CO.	Mauro Penasa	SIZE A
TITLE :	My_Reference Rev3	
BOARD :	Right-Left Ampli	REV. C (3)
AUTOR :	Mauro	
Date	18/07/2005	Sheet : 1 of 2

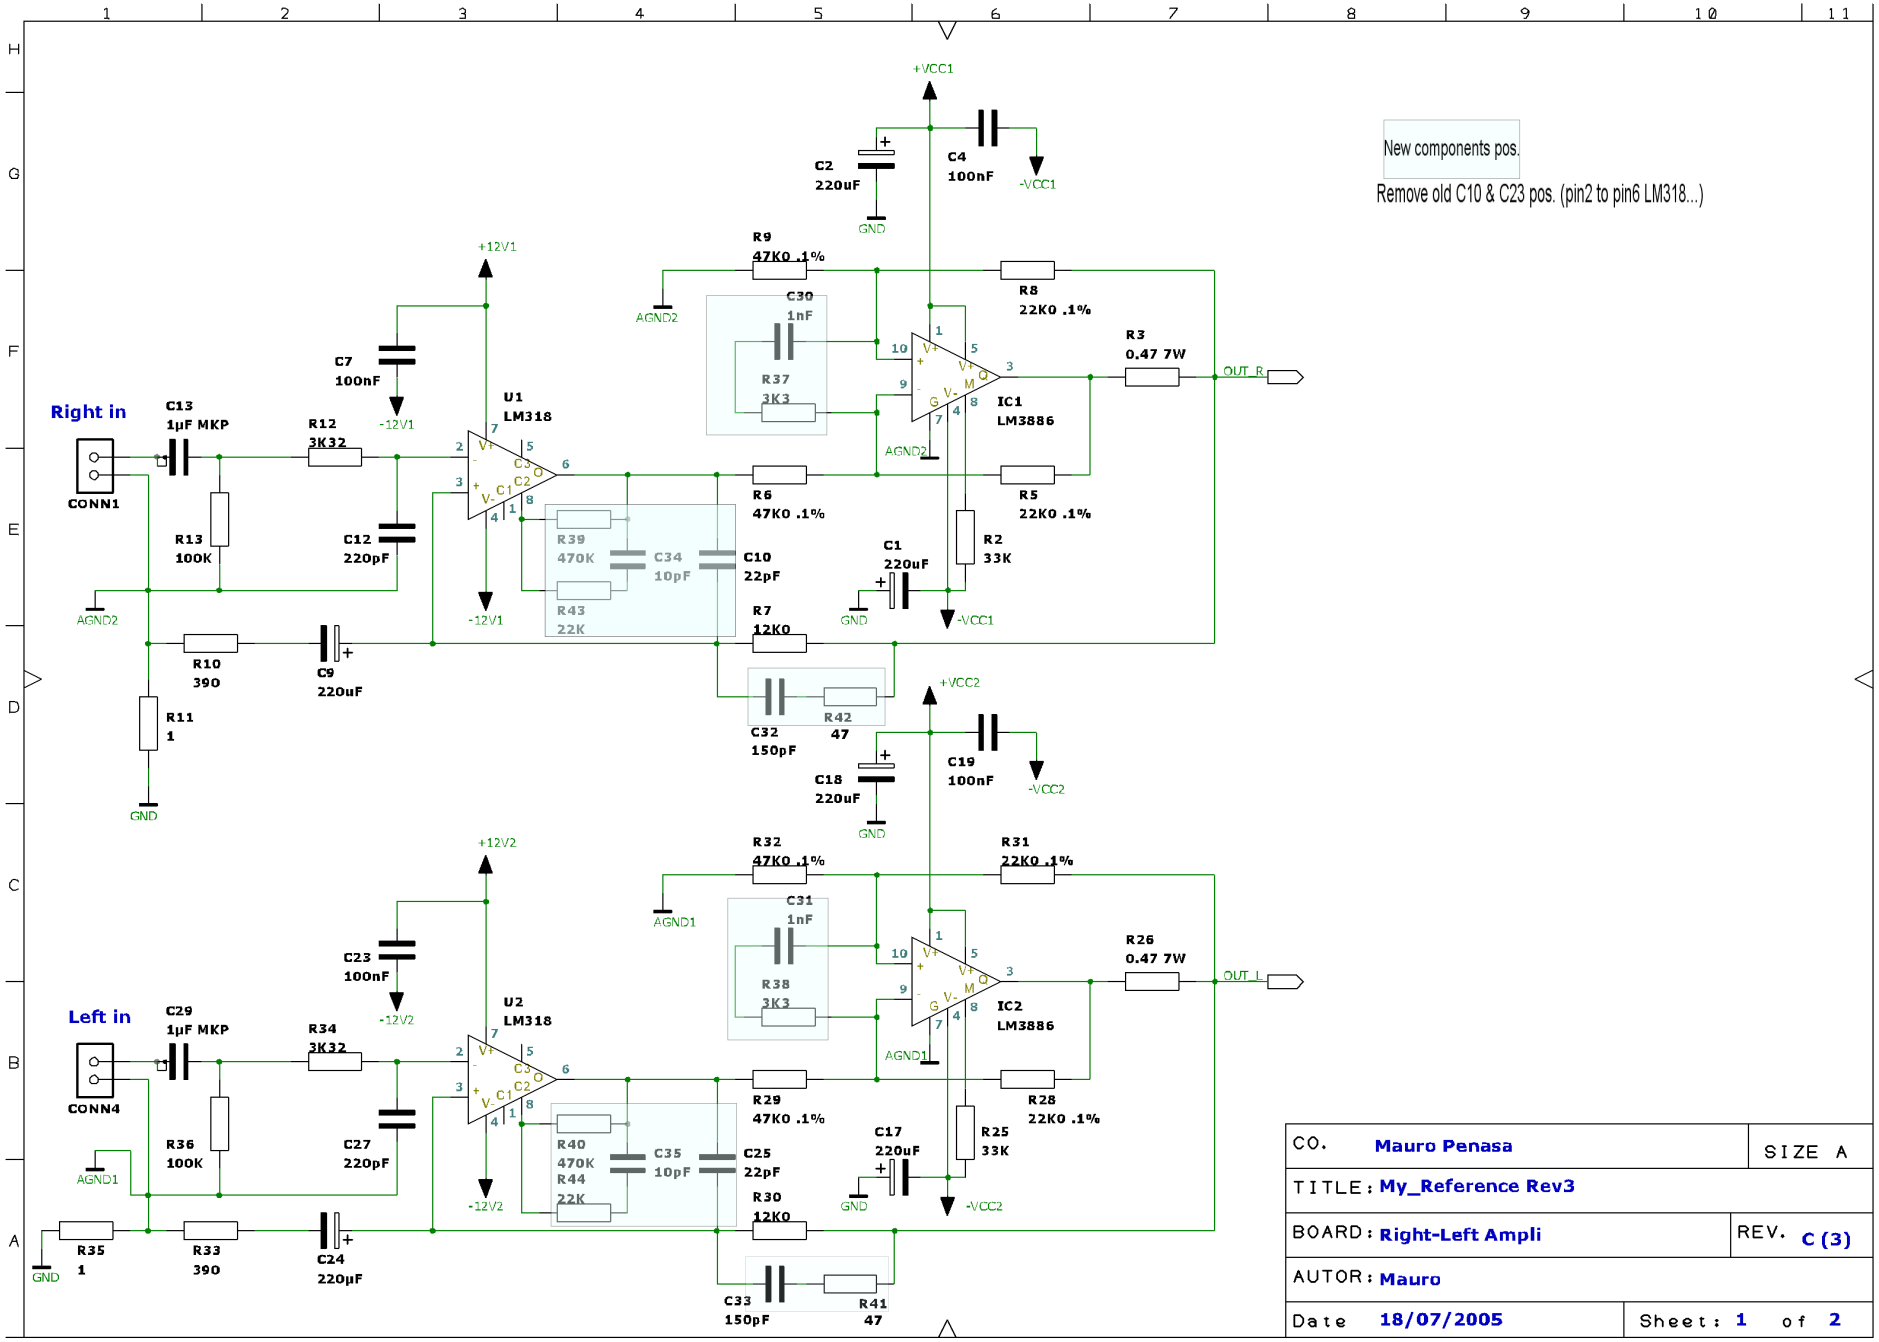
New components pos.

Remove old C10 & C23 pos. (pin2 to pin6 LM318...)
